AUTO No. 461

“Por medio del cual se realiza un seguimiento y control ambiental”

EL DIRECTOR (E) DE BOSQUES, BIODIVERSIDAD Y SERVICIOS ECOSISTÉMICOS DEL MINISTERIO DE AMBIENTE Y DESARROLLO SOSTENIBLE

Figura 1. Diseño de siembra tresbolillos

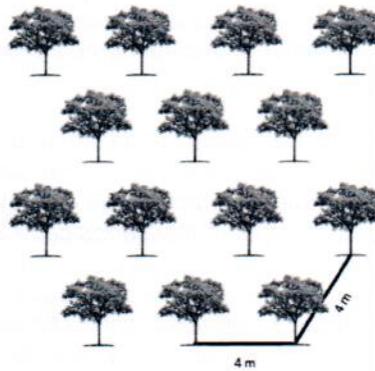
Respecto al cumplimiento de este numeral, debido a que existen una serie de falencias e incumplimientos relacionados con los anteriores requerimientos, el diseño florístico presentado no se considera adecuado.

En cuanto al diseño presentado se aclara que la técnica de “tres bolillos”, es utilizado para plantaciones forestales comerciales y es un diseño florístico básico. Es necesario entender en primera medida que el concepto de rehabilitación como lo señala Vargas (2007)¹, se incluye en la restauración, por ende, se debe priorizar en actividades que contemplen la estructura y la función de los ecosistemas, incluyendo especies de los diferentes estratos de la vegetación: rasante, herbáceo, arbustivo y arbóreo.

En cuanto, a las distancias de siembra la sociedad deberá realizar un ajuste teniendo en cuenta en primera medida, que no se presenta el estadio de evolución al cual se pretende llegar con la medida y en segunda instancia se debe articular como mínimo lo indicado en el plan nacional de restauración, que indica: “usar distancias de siembra cortas (2 X 3 m)” y ajustar los diseños a las coberturas vegetales y arboles ya existentes en las áreas seleccionada. Ya que la distancia de siembra presentada es usada para realizar plantaciones forestales homogéneas en zonas planas y despejadas, por lo

Finalmente, la sociedad no presentó conforme al requerimiento el modelo gráfico con distanciamientos y distribución **y número de individuos por especie**.

- 7.** *Para dar alcance al numeral 7), del artículo 5 de la Resolución No. 1459 del 17 de julio de 2017, se deberá como mínimo:*
- a.** *Presentar el diseño de los arreglos florísticos a establecer de acuerdo con las coberturas vegetales existente en el área seleccionada y el estadio de evolución al cual se pretende llegar con la medida de rehabilitación. Lo anterior se debe articular con las disposiciones del numeral 4) del artículo 4 de la Resolución No. 1459 del 17 de julio de 2017.*

- b.** *Ajustar las distancias de siembra usando distancias de siembra cortas, tal como y lo dispone al Plan Nacional de Restauración "y teniendo en cuenta las especies arbóreas ya presentes en las coberturas vegetales.*

- e.** *Presentar conforme al requerimiento el modelo gráfico con distanciamientos, distribución y número de individuos por especie.*
- 8.** *Para dar completo alcance al numeral 8) del artículo 5 de la Resolución No. 1459 del 17 de julio de 2017, y con relación al numeral 7) del artículo 5, se deberá incluir como mínimo:*

Figura 1. Comparación coordenadas área de rehabilitación vs puntos de muestreo.

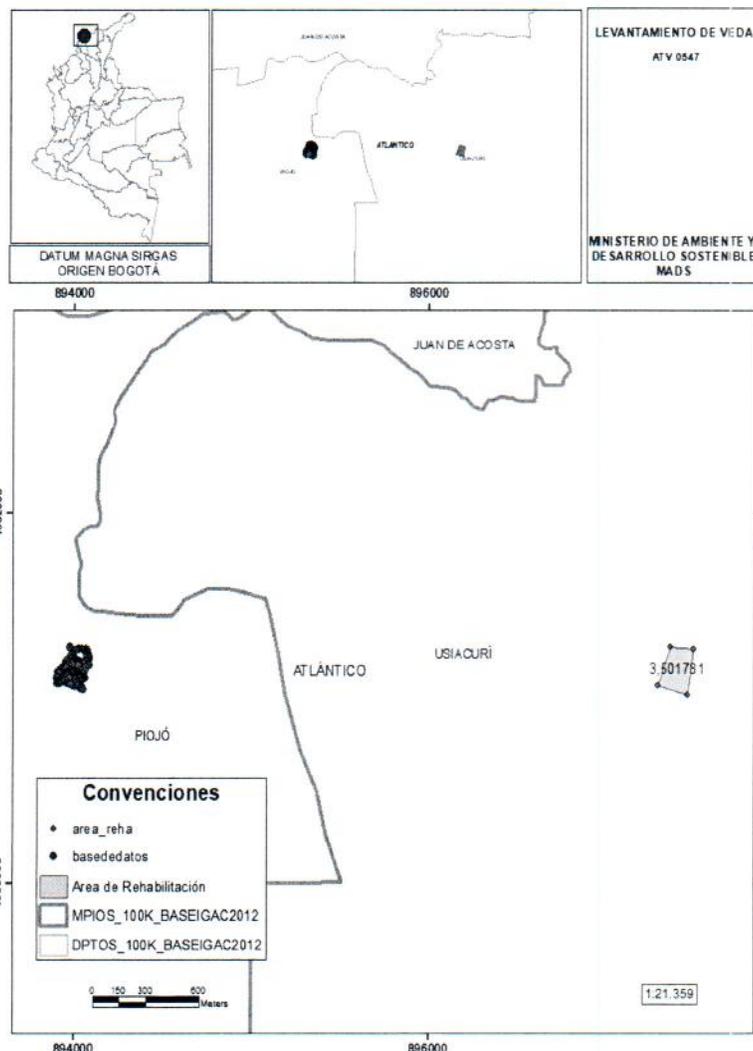
No obstante, por parte del grupo encargado del manejo de sistemas de información geográfico de la Dirección de Bosques, Biodiversidad y Servicios Ecosistémicos (DBBSE), de este Ministerio se procedió a verificar las coordenadas presentadas en las bases de datos y la GDB adjuntas al radicado E1-2018-0005909 del 27 de febrero de 2018 por medio del software ArcGis y se encontró que los puntos de muestreo no se traslapan con el área de rehabilitación indicada, el que según la sociedad expresa (...) “encuentra ubicado en el departamento de Atlántico en el municipio de Usiacurí (...)”, pero los puntos de muestreo están georreferenciados sobre el municipio “Piojó”, como se puede evidenciar en la Figura 1, por lo tanto, la caracterización presentada no esta soportada con datos certeros y de esta manera los resultados presentados pierden validez.

- d.** *Los puntos de muestreo del ecosistema de referencia son diferentes al área potencial de rehabilitación.*
- 6.** *Presentar la caracterización vegetal de los forófitos y las especies de líquenes presentes en el área (s) de rehabilitación ecológica.; presentando los datos con soportes verídicos, que al momento de ser verificados correspondan con el área de rehabilitación. Por ende, se requerirá se adjunte los puntos de muestreo correspondientes a la caracterización del área de rehabilitación para dar correcto cumplimiento al numeral 6), del artículo 5 de la Resolución No. 1459 del 17 de julio de 2017.*
